Modification Simplifiée n°1 du PLUi

Bilan de la Consultation et de la mise à disposition du projet au public

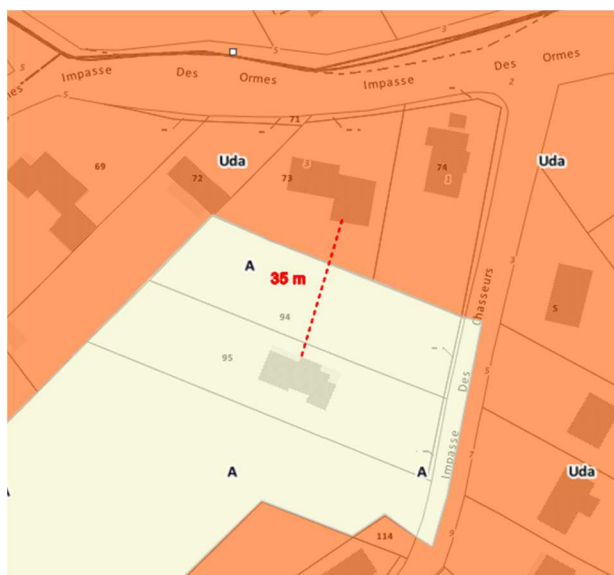
L'examen effectué sur l'ensemble des limites des zones urbaines du territoire au contact des zones A et N, à partir de la photo aérienne prise en mai 2020, mais uniquement exploitable à partir de septembre 2021 (date de diffusion), et des données cadastrales du mois de juillet 2021, a pu démontrer que seules 5 autres constructions nouvelles, non repérées au PLUi et bénéficiant de droit acquis délivrés sur la base des anciens documents d'urbanisme, ont été érigées ou ont commencé à être érigées avant que le PLUi ne soit approuvé. Celles-ci se trouvent donc actuellement en dehors des limites des zones urbaines du PLUi.

Le classement de 4 d'entre elles ne peut relever d'une erreur matérielle : la date d'ouverture de chantier (DOC) de la construction édifée sur la parcelle A 1698 (Ardentes) est postérieure à l'approbation du PLUi, tandis que l'apparition sur les planches cadastrales des parcelles n° AH 131 (Montierchaume), E 724 (Luant) et A 243 (Ardentes) est datée au plus tôt du mois de janvier 2020, ce qui ne permettait pas leur prise en compte pour une intégration en zone U. En effet, les ultimes modifications du dossier de PLUi ont été validées en conférence des Maires le 15 janvier 2020 et le dossier complet du PLUi dans sa version définitive a été mis à disposition des commissions à compter du 22 janvier 2020 pour être soumis au Conseil communautaire du 13 février 2020.

Quant à la construction édifée sur la parcelle BB 95 (Le Poinçonnet), celle-ci n'apparaissait pas sur la photo aérienne disponible en 2019, mais était bien enregistrée sur les planches cadastrales de juillet 2019, à l'instar de la parcelle AL 209 (Le Poinçonnet) faisant l'objet du motif n°1 du Point 2/ - B/ « intégration en zone urbaine d'une maison individuelle construite avant l'approbation du PLUi ».

Par conséquent, bien que l'habitation édifée sur la parcelle n° BB 95 ne fasse pas encore l'objet d'une déclaration d'achèvement, celle-ci est néanmoins visible sur la photo aérienne datée de 2020, ce qui permet de conclure à un nouveau cas d'erreur matérielle, similaire à celui développé dans le motif n°1 du Point 2/ - B/.

Il est donc demandé de pouvoir rectifier cette dernière, par intégration, en secteur Uda, de la parcelle n° BB 95, mais également de la parcelle attenante n° BB 94 enclavée entre deux constructions distantes de moins de 60 mètres, afin de respecter les modalités de délimitations de la zone urbaine. Avec la portion de l'impasse des Chasseurs à prendre en compte pour assurer la continuité de la zone urbaine, la surface à intégrer en secteur Uda est de 3 275 m², ce qui, avec l'emprise de 2 855 m² concernée par le motif n°1 du Point 2/ - B, porte ainsi la surface totale classée par erreur en zone agricole à réintégrer en zone urbaine à 6 130 m² sur le territoire communal. Cela correspond à 0,06 % des surfaces des secteurs agricoles (A et AS) du PLUi approuvé à l'échelle de la commune et à 0,002 % à celle de l'agglomération.

- **Validation du rattachement des parcelles BB 94 et 95 et de la portion de voirie attenante en secteur Uda. Ajout, dans le tableau, de la parcelle AL 209 (Le Poinçonnet) faisant l'objet du motif n°1 du Point 2/ - B/.**

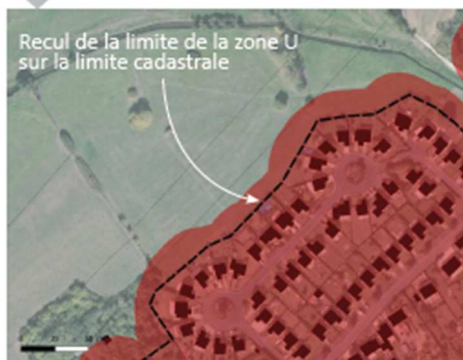
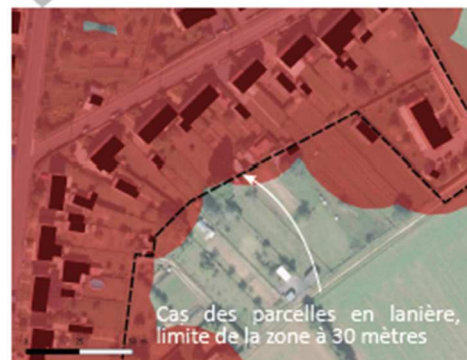
Le dossier (notice) aurait mérité de s'appuyer sur des éléments plus précis ressortant des pièces du PLUi initial, notamment son rapport de présentation (ex. éléments de définition de l'enveloppe urbaine, règles d'intégration des parcelles / zones-tampon ; éléments du diagnostic...), en vue de démontrer le caractère d'erreur matérielle, ce qui est notamment le cas, concernant le Point 2/ - B/ « Erreurs matérielles à rectifier / Malfaçons cartographiques décelées sur les plans de zonage », pour :

- le motif n°1 (intégration d'une maison construite avant approbation du PLUi – Le Poinçonnet)

→ **Validation des propositions de compléments d'information apportés pour illustrer la délimitation de la zone urbaine**

Motif n°7 (Point 2/ - B/) - Réintégration d'une activité d'élevage existant avant la date d'approbation du PLUi au sein de la zone agricole - commune d'Arthon

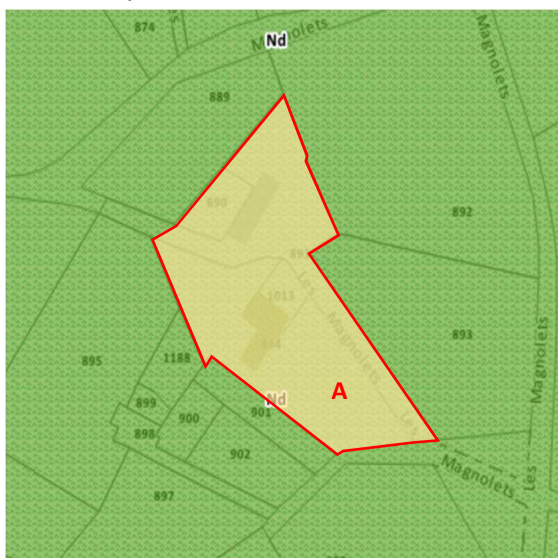
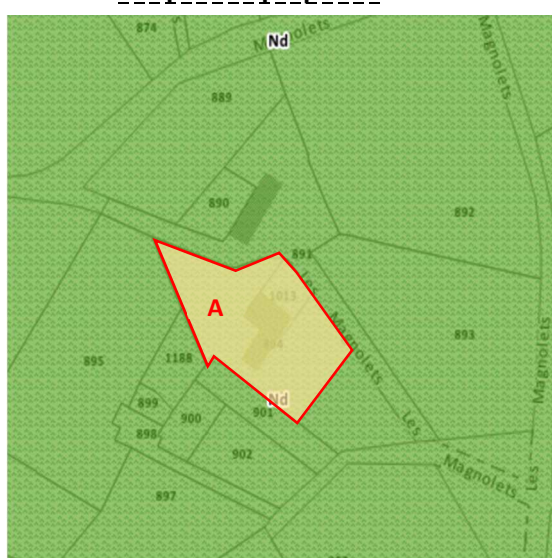
Le site se situe, dans le PLUi approuvé, en secteur Nd – secteur recouvrant les espaces ayant un caractère naturel à protéger en raison de leur importance pour la biodiversité et constitutifs de la Trame Verte et Bleue dont la délimitation au sein de la zone naturelle s'appuie sur le caractère naturel du sol et un maillage bocager très dense (dont Arthon). Ce secteur est inséré par ailleurs aux secteurs dans lesquels les haies et les boisements sont à préserver (arrachage des haies soumis à déclaration préalable).

L'intégration de ce site d'élevage entraînera un basculement de zonage Nd en A (agricole), sur un périmètre restreint autour des bâtiments existants, afin de répondre à un besoin exprimé de travaux d'agrandissement que ne permet pas, à ce jour, le règlement du secteur Nd.

- ➔ Il est à relever que le basculement permettra certes ces travaux d'extension de bâtiments agricoles existants, mais permettra également la construction de potentiel(s) nouveau(x) bâtiment(s) agricole(s).

- ➔ Par ailleurs, par l'évolution prévue au motif n°13 du Point 3/ permettant, de manière globale, les extensions des bâtiments agricoles à la date d'approbation, les travaux d'agrandissement projetés sur ce site d'élevage d'Arthon pourraient être rendus possibles à l'aboutissement de la MS n°1, et ce de manière encadrée (moins de 30 % de l'emprise au sol de la construction existante).

- ➔ **Aussi, il est demandé d'éviter le changement de zonage au droit de ce site (maintien du site en Nd) :** avec la disposition du règlement pouvant à terme (approbation de la MS n°1 du PLUi) permettre les travaux d'agrandissement envisagés (et de manière encadrée), l'avenir du site ne serait pas remis en cause et cela maintiendrait une reconnaissance de la sensibilité de ce secteur et une cohérence en termes de trame verte et bleue (pas de nouveaux bâtiments – pas de nouveau mitage sur le site).

Une capacité d'extension de 30% (estimée à environ 125 m² au regard de l'emprise au sol de la construction existante de 419 m²) s'avère insuffisante, à long terme, pour assurer la viabilité et le maintien sur site de l'activité d'élevage faisant l'objet du motif n° 7 du Point 2 / - B.

Il est ainsi proposé de conserver l'invocation du motif de rectification d'erreur matérielle, en prenant toutefois en compte une surface plus réduite à reclasser en zone A (3 700 m² en lieu et place de 8 990 m² proposés initialement), afin d'empêcher tout risque de mitage sur le site.

→ **Validation du nouveau périmètre permettant de mieux encadrer les futurs projets d'extension**
